E01 生態評估人員/民眾參與意見紀錄表

編號：6

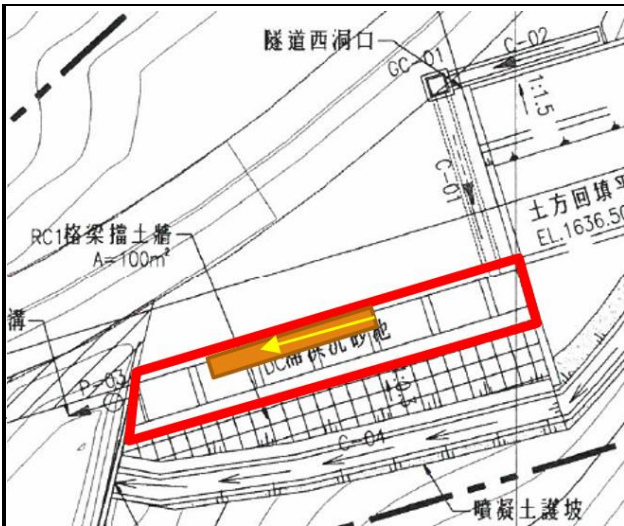
度約 40~60 公分)，讓山羌或臺灣野山羊也能順利逃出。

3. 土方堆置場滯洪池中有外來種魚類，建議洩池時清除，以避免隨著大水進到溪中，造成難以預料的後果。

4. 隧道西口滯洪池動物通道受限於山壁位置，且考量動物頻繁活動時間的班次少，故將動物通道設在鐵路側池壁，逃生方向遠離隧道口，以避免動物誤入洞穴。

填表人員 (單位/職稱)	莊伶萱 (漢林生態顧問有限公司/研究員)	填表日期	民國 111 年 11 月 29 日
參與項目	<input type="checkbox"/> 現地勘查 <input type="checkbox"/> 施工說明會 <input type="checkbox"/> 訪談 <input type="checkbox"/> 公聽 <input type="checkbox"/> 座談會 <input checked="" type="checkbox"/> 其他 室內討論	參與日期	民國 111 年 11 月 23 日
參與人員	單位/職稱	參與角色	
陳俊价	黎明工程顧問股份有限公司/工程師	設計單位	
林慶祐	黎明工程顧問股份有限公司/工程師	設計單位	
林雅玲	漢林生態顧問有限公司/總經理	生態團隊	
莊伶萱	漢林生態顧問有限公司/研究員	生態團隊	
黃柏勳	漢林生態顧問有限公司/調查員	生態團隊	
意見摘要	處理情形回覆		
林雅玲、莊伶萱、黃柏勳	陳俊价、林慶祐		
<p>本團隊發現土方堆置場及隧道西口的 2 座滯洪沉砂池及 15 處集水井有動物受困議題，動物逃生道設計如先前提提供的資料，並依設計單位初步回應再提供以下意見：</p> <ul style="list-style-type: none"> ● 滯洪沉砂池動物通道 <p>1. 動物逃生通道坡度 1:2，坡面寬 30~40 公分，坡道需為粗糙面，材質以動物能使用、不影響通洪、穩固性高為原則。若需考量通洪，建議可用浮板式，選擇較輕的材料(如鋁格框)，格框之網格寬至少 1~2 公分，使小蛙可順利往坡上爬。若目前通洪量足夠，則可採用較穩固的水泥或其他材質的固定坡道，減少修繕維護的情況。</p> <p>2. 滯洪池通道出口處設置方形平台，且出口方向朝上邊坡、不會被水流衝擊的位置，而移除出口處最下方的橫桿(出口高</p>		<p>由於水保計畫申請更動相當不易，在既有的通洪斷面設計下，優先考量設置浮板式通道或掛菱形網等方式，並以此次會議確認設計細節，以核對雙方的想法是否一致。</p> <ul style="list-style-type: none"> ● 滯洪沉砂池設計依貴團隊建議，土方堆置場通道位置設於上邊坡處，以壁掛式型式施作。隧道西口的動物通道受限於山壁位置，將設於鐵路側池壁上，協助動物快速逃脫。

● 滯洪池外來種魚類會請施工單位協助。

貼壁設置W=10cm 通道

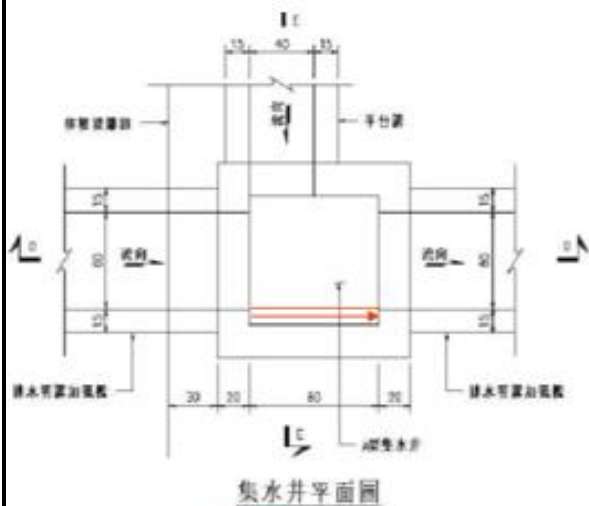
設計單位考量集水井通洪斷面問題，可能於非水流衝擊之井壁設置，但寬約 10 公分寬，本團隊評估尚可供蛙類、爬蟲類及小型哺乳動物使用，另外建議採固定式設計，以減少後續維管的頻度與更換的費用。

相比壁掛式菱形網，即使目前坡度較陡，也較方便動物攀爬。坡面需為不規則粗糙面，增加動物通行的抓地力，通道出口原則上朝向上邊坡，以避開下游的滯洪池與馬路。

● 集水井採嵌壁式動物通道，主要調整 2 或 3 條水溝匯入之集水井，其餘集水井待後續進行調整。
